N.V. PHILIPS' GLOEILAMPENFABRIEKEN EINDHOVEN	Betreft: BX 310A-64 Conc. : BX 310A-64	W.D. 668
SERVICE		26.8.152

Errata

Fig 7

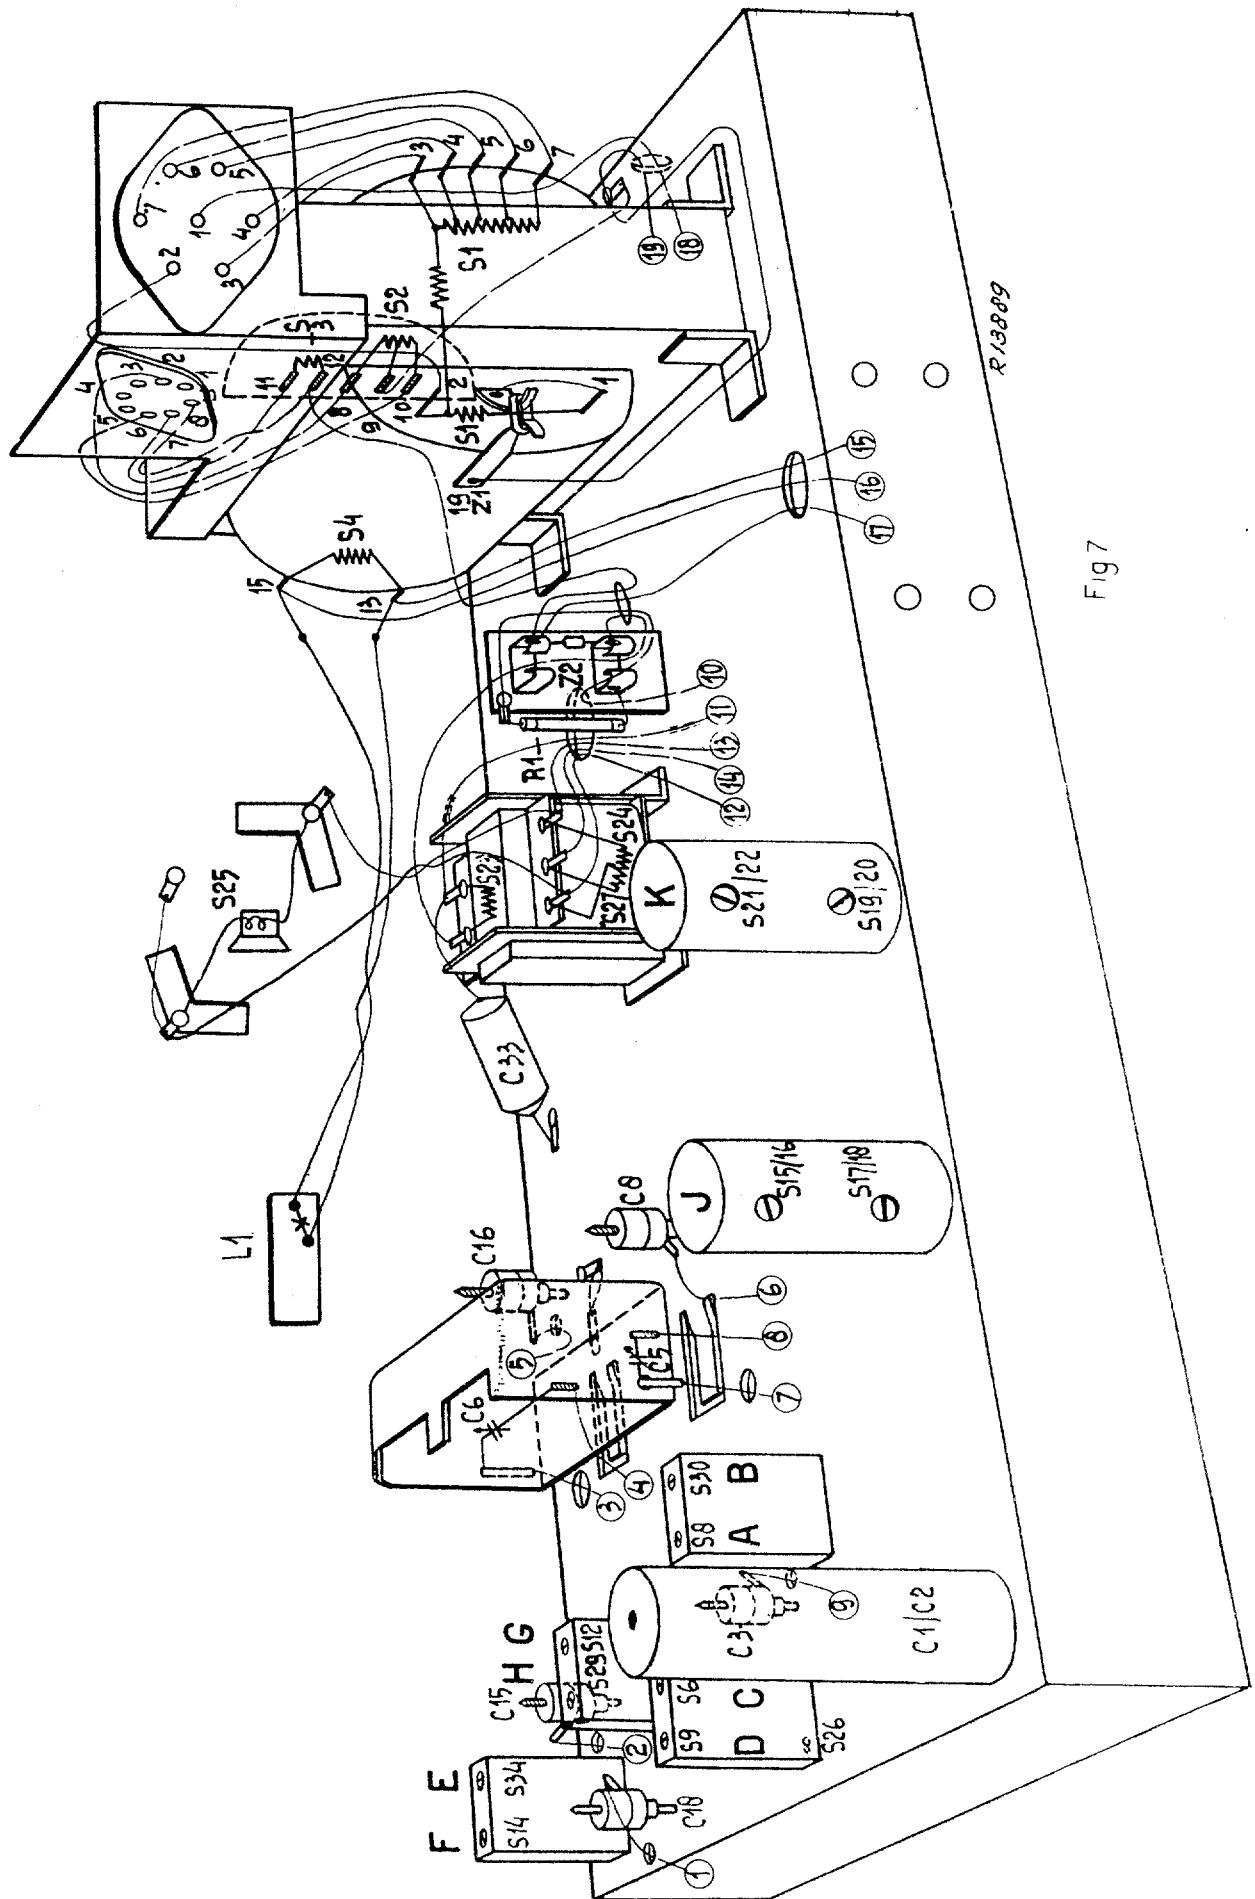
In figuur 7 moeten de letters A en B op de tweevoudige spoel (S8-S30) verwisseld worden.

Dans la figure les deux lettres A et B sur la bobine double (S8-S30) doivent être interverties.
